Samråd om detaljplan för del av Tuolluvaara 1:1, nordöst om Vinterleden, bostäder m m

Detaljplanen hanteras med ett **utökat förfarande**. Under samrådstiden som har pågått mellan den 24 februari – 18 mars 2022 har samråd skett med berörda förvaltningar inom kommunen, statliga verk, länsstyrelsen samt berörda sakägare och andra med väsentligt intresse av planen. Samrådshandlingarna har skickats ut till ovan nämnda, vilka har beretts tillfälle att yttra sig över upprättat detaljplaneförslag. Under samrådstiden har totalt 13 skriftliga yttranden inkommit.

Samrådsredogörelsen redovisar samtliga av de skriftliga synpunkterna som har inkommit under samrådet samt kommentarer till dessa. Samtliga skriftliga inkomna synpunkter förvaras i sin helhet i planakten hos Kommunstyrelsen.

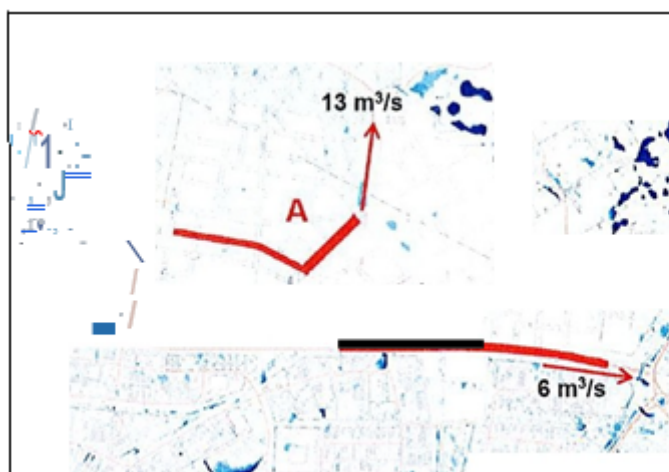
Förtydligande markerat med fet text: "*Risk för översvämning beaktas och en noggrann dagvattenhantering planeras med TVAB **projektavdelning** (se nedan om dagvattenhanteringen). De genomförda undersökningarna visar att marken i planområdet inte innebär någon risk för översvämning.*"

"Avloppshanteringen beaktas från ett tidigt skede i detaljplanearbetet. Höjdsättning av mark och högsta tillåtna nivå för vatten och avlopp planeras med tanke på klimatförändringarna." TVAB ställer sig frågande till vad meningen syftar till och vill ha ett förtydligande. På vilket sätt har avloppshanteringen med klimatförändringar att göra?

Kommentar: Meningen har förtydligats.

Figur 7. Identifiering av viktiga ytvattenvägar. Röda markeringar anger primära ytvattenvägar som bör prioriteras.

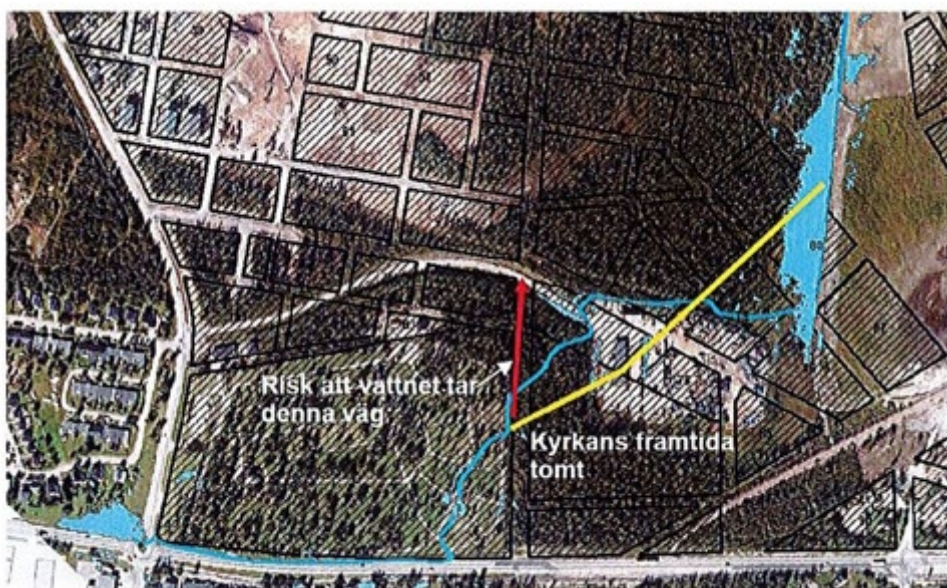
I dokumentet "*Vattenmode/len dag- och grundvattenförhållanden Kiruna nya C, 2015, Sweco*" finns en karta som visar befintliga instängda områden (s.10). I kvarter 53-55 samt i kanten på kvarter 31 finns instängda områden, inringad med blå cirkel på bild nedan.

Det är viktigt att höjdsättningen i kvarter 53-55 eliminerar det instängda området alternativt att parkeringsplats, grönyta etc förläggs i lågpunkten. Det instängda området i kanten på kvarter 31 är placerad delvis i väg och med rätt höjdsättning av vägen bör lågpunkten elimineras. Då kanten på sandmagasinet kommer att byggas bort kommer inte heller något vatten att samlas där. Gata 1 är däremot ett viktigt ytvattenstråk där mycket dagvatten ska kunna passera vid stora skyfall, se bild nedan. Det står inget om skyfallsvägen i planbeskrivningen.

Kommentar: Informationen om instängda områdena och skyfallsvägen har lagts till i planbeskrivningen. Mer information finns i detaljplan för Del av Tuolluvaara 1:1, tidigare Industrin 9:11, Jägarskolan 8:4.

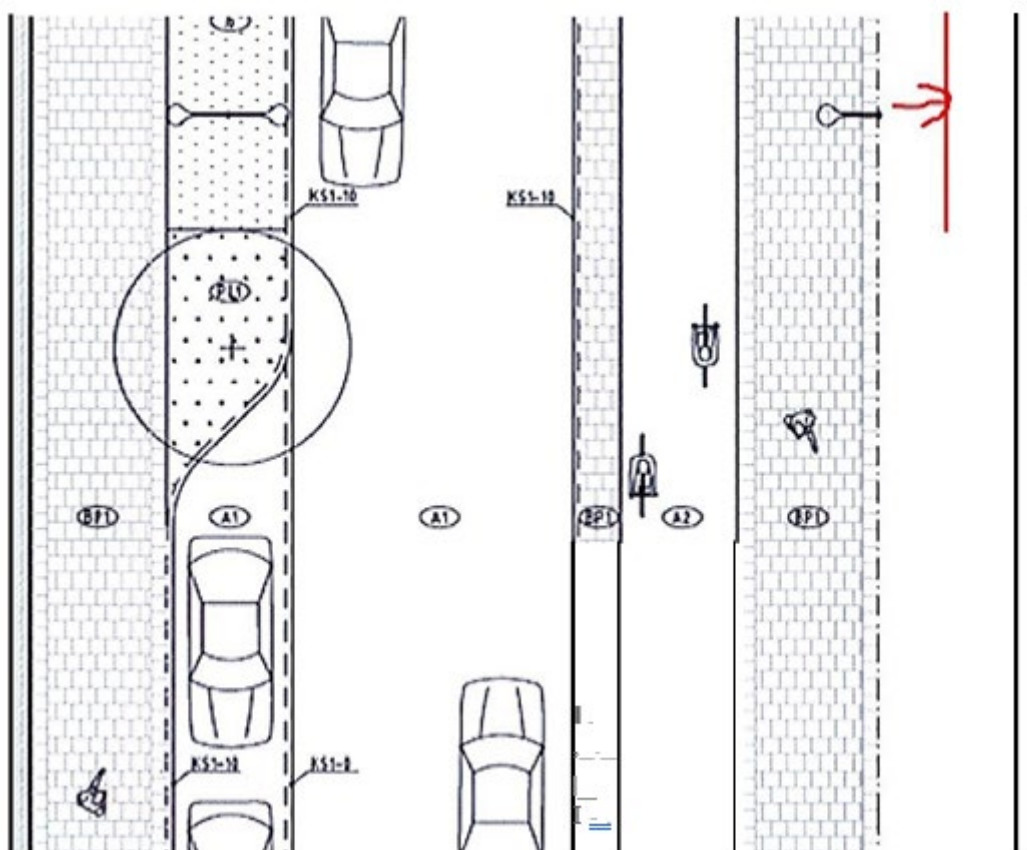
På olika ställen i planbeskrivningen står det: "På villatomter kan maximalt två parkeringsplatser om totalt 6x6m anläggas med asfalt." Samtidigt står det på flera ställen "Infarter till fastigheter/tomter ska vara max 4 meter breda." Uppgifterna motsäger varandra, eller är det godkänt med två infarter som är 3 meter breda vardera bara det är en grönyta emellan? Det kan behöva förtydligas vad som gäller.

Kommentar: *Anledningen till att asfaltsytan inom villatomterna begränsas till maximalt 6x6 meter är för att minska andelen hårdgjord yta och därmed få en större infiltration av dagvatten. Infartsbredden begränsas till maximalt 4 meter för att underlätta gatuunderhållet, en infart per fastighet medges. Detta har förtydligats i planbeskrivningen.*

Dessa två bestämmelser motsätter sig inte varandra, parkeringsytan inom tomten kan vara bredare än infarten.
